改善箇所説明図

中型バスにおいて、すれ違い用前照灯の照射光のカットオフ(照射方向を調節する際に用いる光の明暗の区切線)の初期傾斜指定値を表示したラベルを貼付しなかったため、道路運送車両法の保安基準に適合しない。

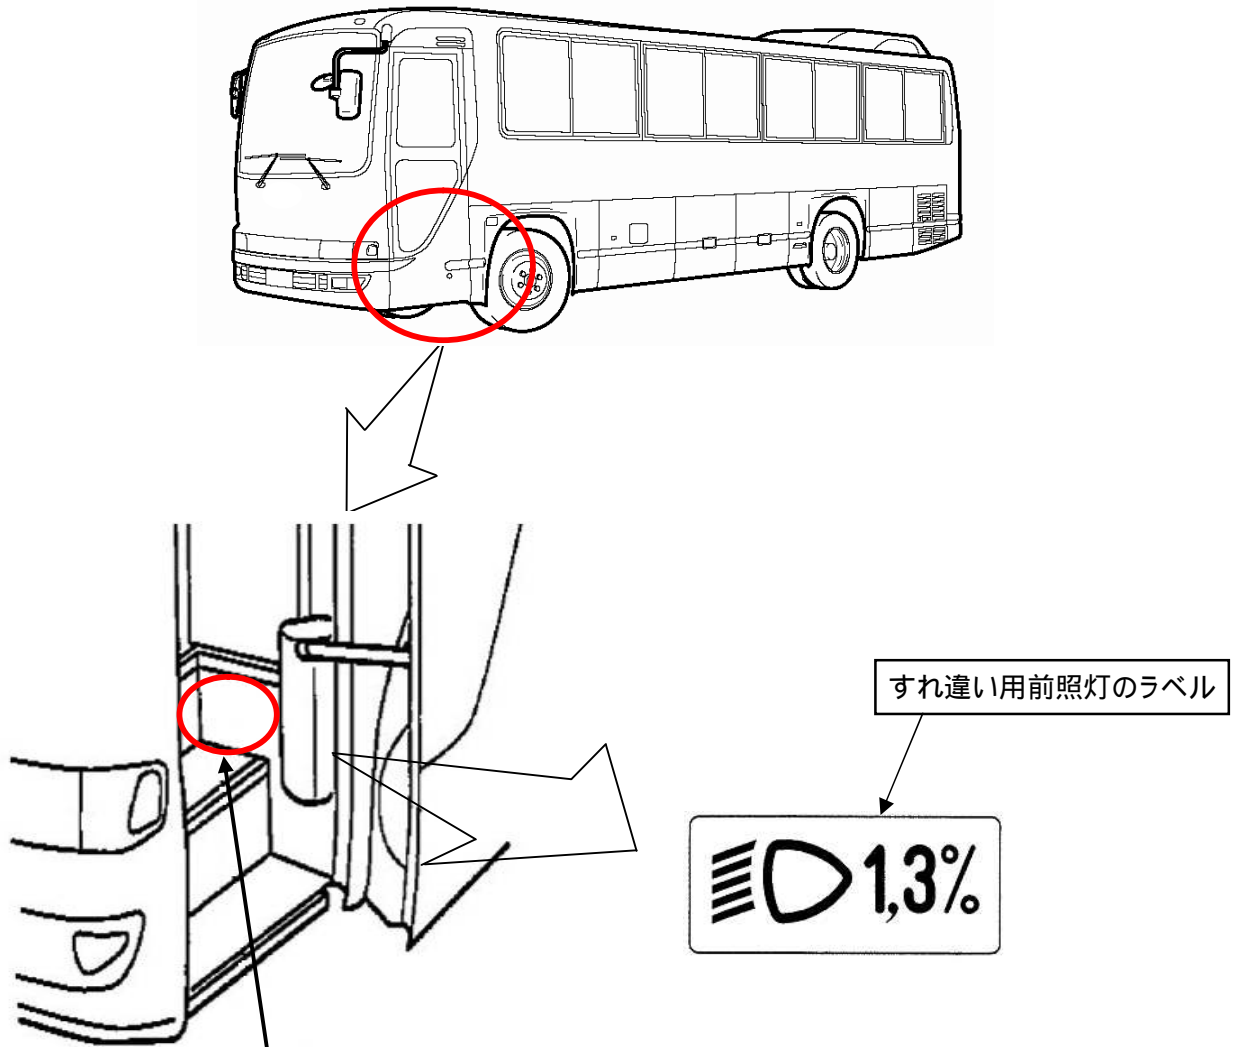
基準不適合発生箇所

改善の内容

全車両、シリアルナンバープレート右下に当該ラベルを貼付する。

識別 : ネームプレートに白色ペイントを塗布する。
